Réunion Publique du 05/06/2025 / Rédigé le 08/06/25

Électrolyseur de Villeneuve

Dans le cadre de la CNDP, FNE04 est amenée à formuler son avis et ses questions sur l'électrolyseur de Villeneuve et la filière hydrogène dans le département des Alpes-de-Haute-Provence.

Plan de situation de l'électrolyseur

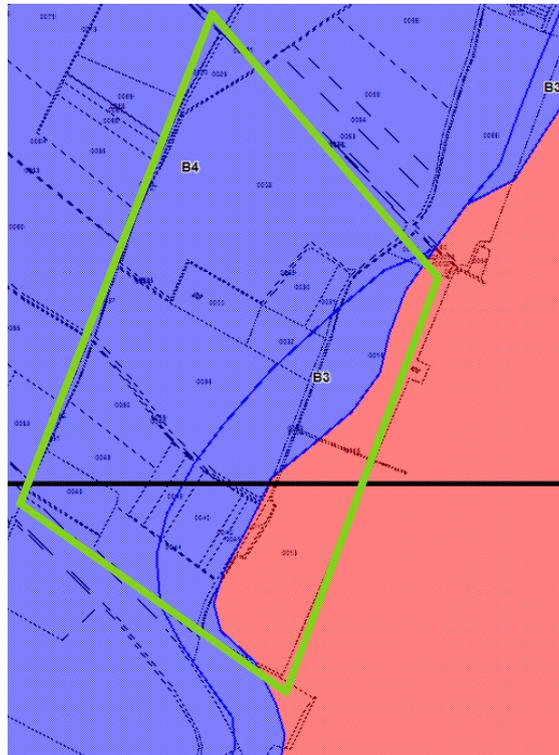
Le choix du site pose plusieurs questions :

1. la localisation très près de la Durance interpelle par le **risque sismique lié à la faille de la Durance**. La présence de cette faille a déjà été soulignée à l'occasion de la construction d'autres équipements publics. Il paraît important de poser la question du risque associé pour un tel équipement.

En effet, si le risque sismique classique est la prise en compte de secousses horizontales qui détruisent les bâtiments non prévus à cet effet, le risque complémentaire lié à la faille est un risque de décrochement des bords de la faille, qui pourrait entraîner des mouvements vers le haut ou vers le bas des terrains concernés.

2. Le classement de la parcelle en zone bleue ou rouge du PPRN de Villeneuve

Compte tenu de la surface occupée par le ou les bâtiments, cela revient à surélever l'ensemble de la parcelle de 1 m minimum et ainsi de priver la zone d'expansion d'un volume de 110 000m³ au minimum (1 m de remblai sur 11 ha). Et le bâtiment devra être conçu pour que tous les équipements électriques soient surélevés.
